Rapport d'expertise :

Avis sur la demande d'autorisation de prélèvement d'eau souterraine à Pont Ar Roch (Riantec - 56)

BRGM/RP-61005-FR

Demandeur : DDTM 56

Illustration 4 : Localisation des ouvrages du champ captant de Pont Ar Roch (CALLIGEE, figure 1 p.11)

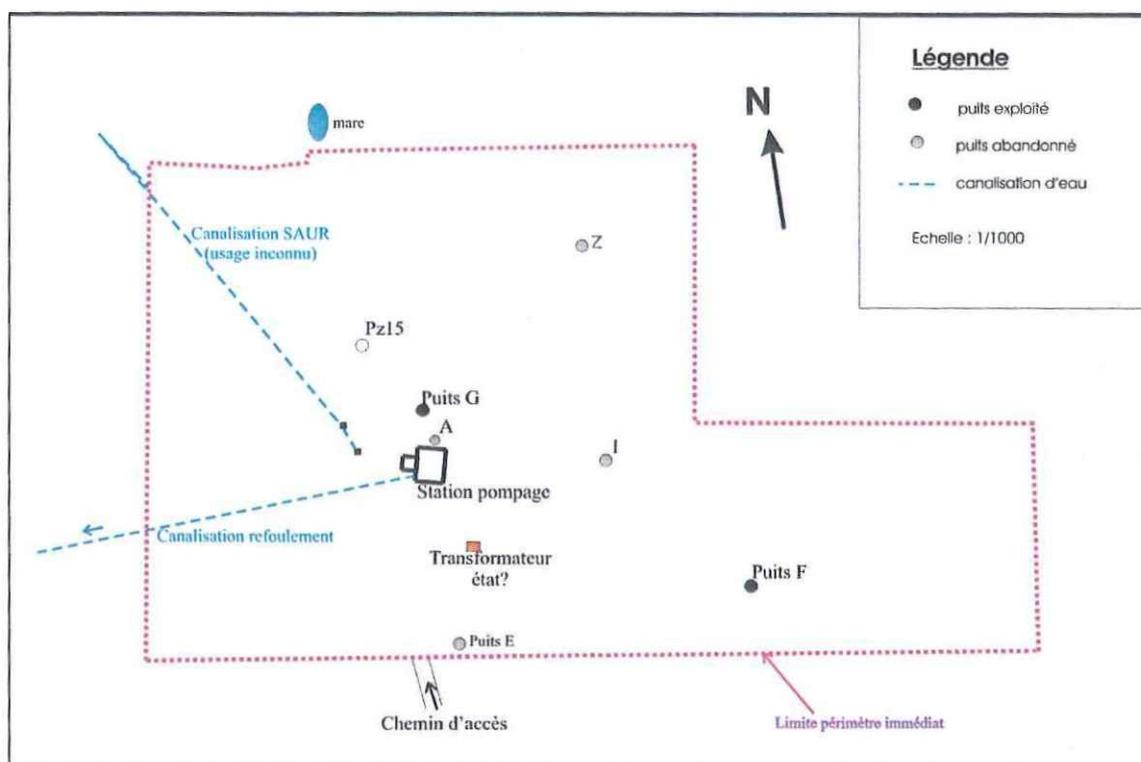
4 anciens puits (A, E, I et Z) inexploités sont présents sur le site (Illustration 4). Ces puits colmatés sont très peu protégés (capot parfois cadennassé ou à ciel ouvert). Selon CALLIGEE, les coupes techniques ne sont pas disponibles (p.22). En réalité, les codes BSS de ces puits n'ont pas été recherchés par le bureau d'études (des documents scannés existent en BSS).

Illustration 7 : Localisation des ouvrages recensés dans la Banque du Sous-Sol à proximité du champ captant de Pont Ar Roch

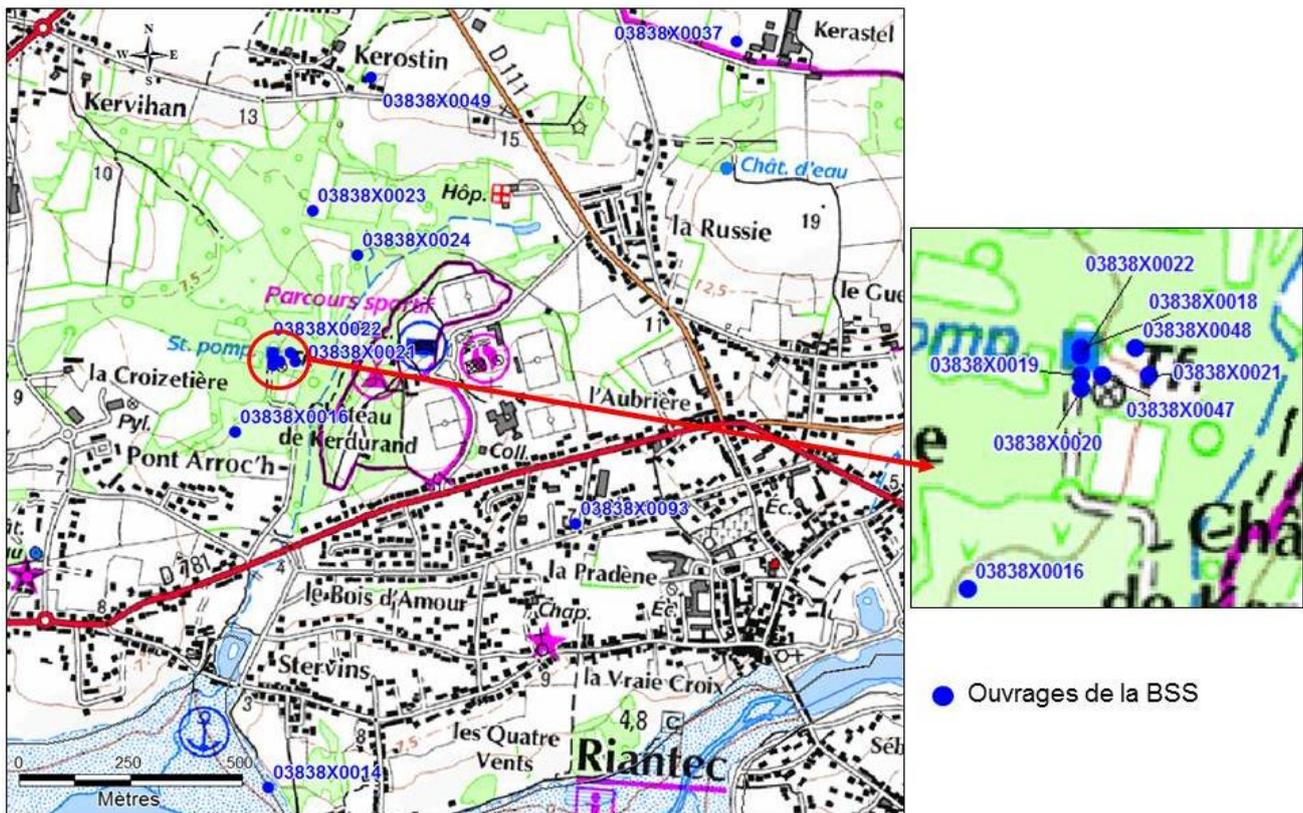
Le rapport CALLIGEE ne mentionne que 2 ouvrages référencés en BSS (03838X0049/F et 03838X0037/F, p.23), situés hors du champ captant (Illustration 7), mais n'évoque pas les autres ouvrages à proximité du champ captant. L'ancienneté des documents scannés en BSS rend difficile le travail de correspondance entre les points de la BSS et les 6 puits cités par CALLIGEE sur le site (comparaison des illustrations 6 et 7). Il aurait cependant été intéressant d'effectuer ce travail (puits A abandonné = 03838X0018/P ; puits B = 03838X0019/S).

Illustration 9 : Pompage longue durée sur le puits G (CALLIGEE, figure 18 p.32)

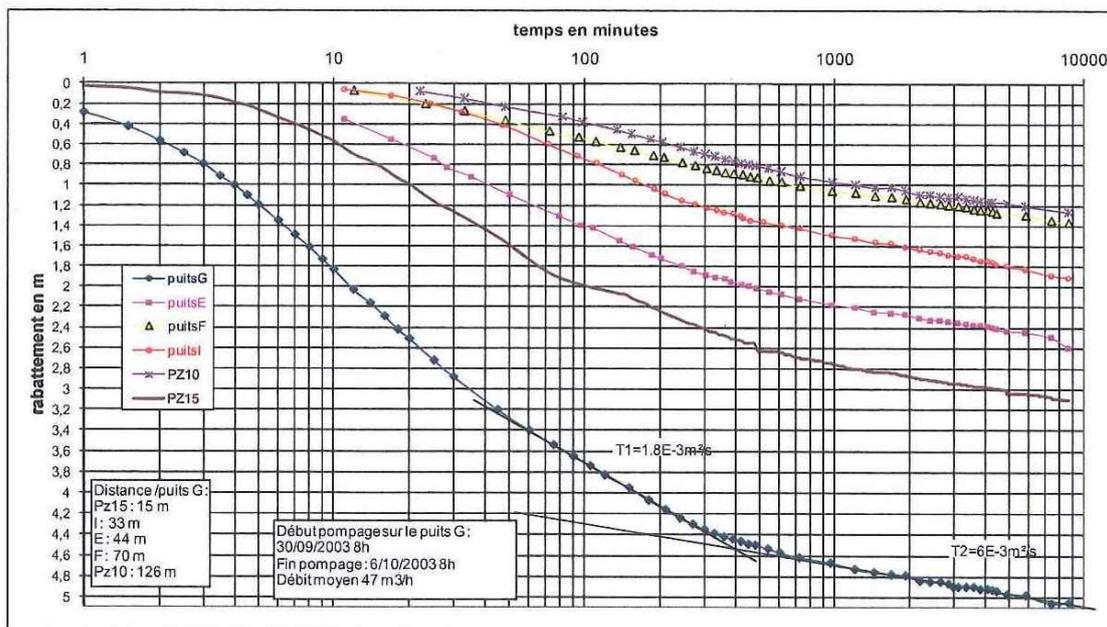
D'après la figure 18 (p.32) de CALLIGEE (Illustration 9), la pente de la courbe de rabattement se stabilise, mettant en évidence une frontière de recharge, après environ 500 minutes de pompage. Ce changement de pente est interprété par CALLIGEE comme une alimentation des sables grossiers par drainage verticale. On peut également émettre comme hypothèse que la zone humide et/ou le ruisseau de Kerdurand contribuent à l'alimentation du puits.

A partir des caractéristiques hydrodynamiques mentionnées par F.FAISSOLLE (p.5 : transmissivité (T) de $6,5.10^{-3} \text{ m}^2/\text{s}$ et coefficient d'emmagasinement (S) moyen de 5 à 7.10^{-4}), il est possible de calculer la distance R à laquelle se trouve cette frontière de recharge (formule de Jacob) :

$$R = 1,5 \cdot \text{racine} ((6,5.10^{-3} \times 30\,000) / 6.10^{-4}) = 855 \text{ m}$$

La limite de recharge serait située à 855 m du puits G.

Le champ captant étant situé à proximité de la mer (600 m), un risque d'intrusion saline n'est pas exclu, notamment en cas de pompages prolongés ou à forts débits. Il est regrettable que la conductivité, paramètre indicateur des variations de salinité, n'ait pas été suivie lors du pompage longue durée sur le puits G.

3. Réaliser un nouvel essai de pompage par paliers sur le puits G, pour déterminer avec exactitude le débit critique de l'ouvrage et pouvoir estimer les capacités de production du champ captant. Si la possibilité d'augmenter les volumes prélevés annuellement est avérée, les débits d'exploitation des 2 puits ne devront pas être augmentés et il conviendra plutôt d'augmenter la durée des pompages sur les 2 ouvrages, à débit constant (aujourd'hui prélèvements jusqu'à 12h/jour en été).

Illustration 10 : Carte piézométrique après 144h de pompage à 47 m³/h le 6/10/2003 (CALLIGEE, carte 5)

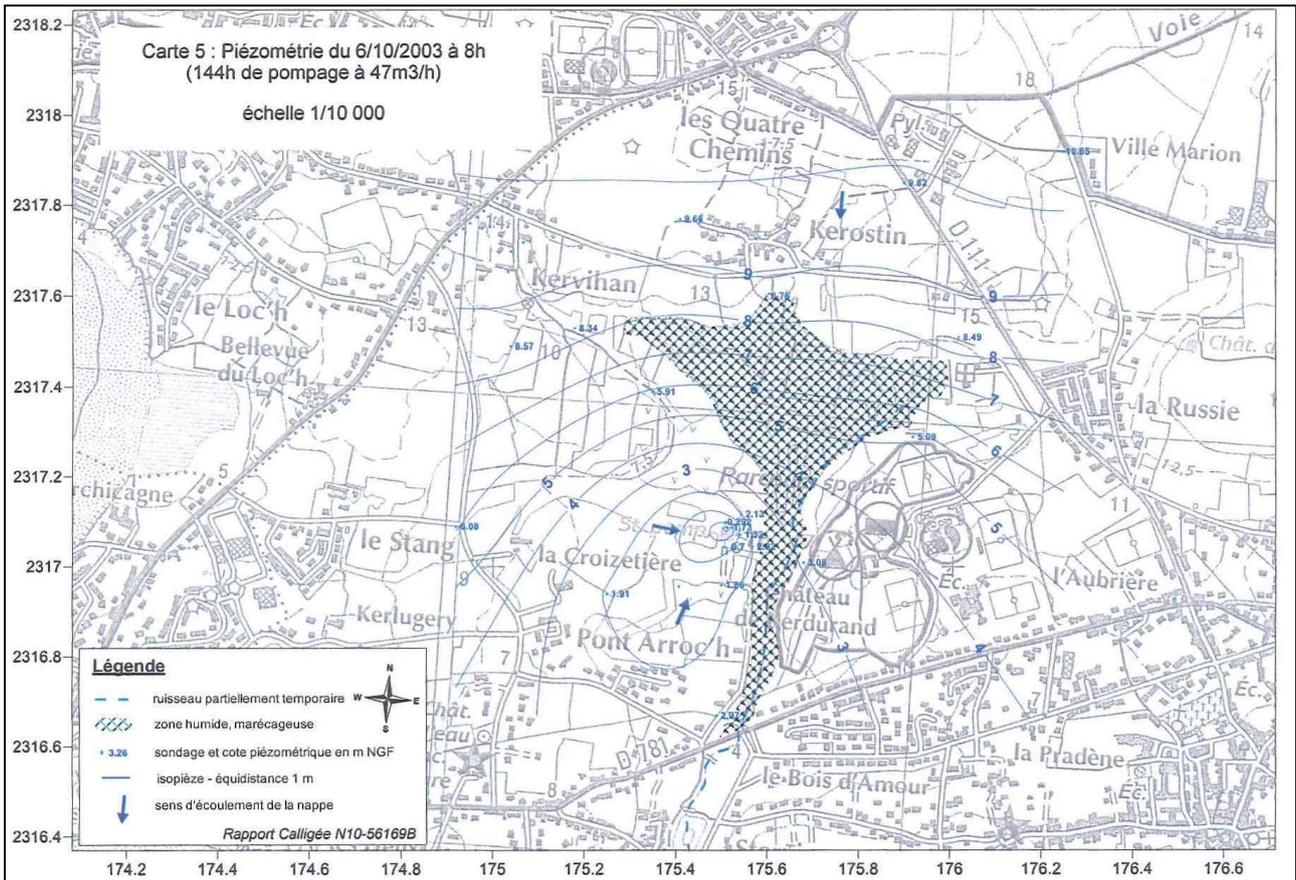
La piézométrie a été suivie pendant le pompage longue durée du puits G. Elle montre la formation d'un cône de rabattement dans un axe NE-SW (CALLIGEE, p.33 et carte 5, cf. Illustration 10).

L'extension de la zone d'appel est évaluée à 700 m dans l'axe NE-SW et 400 m perpendiculairement à cet axe. Le champ captant étant situé à moins de 700 m de la mer, le site est donc soumis à un fort risque d'intrusion saline. A l'heure actuelle, il n'existe pas de dispositif d'alerte concernant la qualité des eaux du champ captant (CALLIGEE, p.17) : une surveillance de la conductivité de l'eau pompée (ou une surveillance entre le champ captant et la mer) paraît nécessaire. En effet, en cas de pollution de la nappe d'eau douce par une remontée d'eau salée, le phénomène est irrémédiable et la ressource en eau souterraine définitivement polluée.

CALLIGEE indique par ailleurs qu'en pompage, « le cône de rabattement s'étend en rive gauche du ruisseau. Le ruisseau semble déconnecté de l'aquifère principal » (p.33). Ce diagnostic se base sur 2 piézomètres situés en rive gauche du ruisseau (Pz7 et Pz 8, Illustrations 6 et 10). Les piézomètres Pz7 et Pz8 ont subi une baisse respective de 21 cm et 65 cm après 6 jours de pompage, alors que le piézomètre Pz11 en rive droite, plus éloigné du captage que les piézomètres Pz7 et Pz8 et plutôt en aval hydraulique a subi un rabattement de 1,33 m. Cet essai ne permet donc pas d'évaluer précisément l'influence du pompage en rive gauche et de déterminer si le ruisseau contribue ou non à l'alimentation de l'aquifère pendant le pompage (CALLIGEE exclue « *a priori* une possibilité de réalimentation de l'aquifère capté par les eaux superficielles », p.34).

4. Etudier plus précisément l'impact potentiel des pompages sur les points d'eau alentours, la zone humide et le ruisseau de Kerdurand (suivi des niveaux d'eau superficielle et suivi de plusieurs piézomètres en rive gauche du ruisseau pendant les pompages).

6. Installer un piézomètre d'alerte au niveau du pont de la route D781 (on pourra utiliser l'ouvrage existant Pz9), avec une mesure régulière de la conductivité, afin de prévenir toute remontée du biseau salé et suivre la conductivité de l'eau souterraine des puits F et G.
